SERVICE INFO – FAG 0034

Změna modulů ložiska kola

Výrobce: Alexander Dennis

Identifikátor
nápravy DANA: S63U, S75U, T75U

Obrázek 1: U náprav s identifikátorem S63U se musí vedle modulu ložiska kola předavně vyměnit také brzdový kotouč, uchycení kola, šrouby kola a upevňovací šrouby

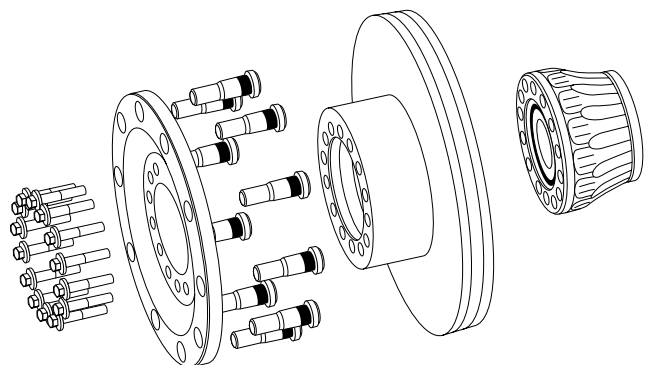
Výrobce autobusů Alexander Dennis přešel u výše uvedených náprav DANA (S63U, S75U, T75U) od dodavatele ložisek kola Timken na dodavatele FAG.

Pokud je v rámci opravy ještě namontováno ložiska kola Timken, musí se u náprav s identifikátorem S63U, S75U a T75U vyměnit ještě další komponenty.

Náhradní díly lze zakoupit od výrobce autobusů. Následující tabulka ukazuje potřebná čísla dílů.

Utahovací momenty upevňovacích šroubů: 236 – 260 Nm
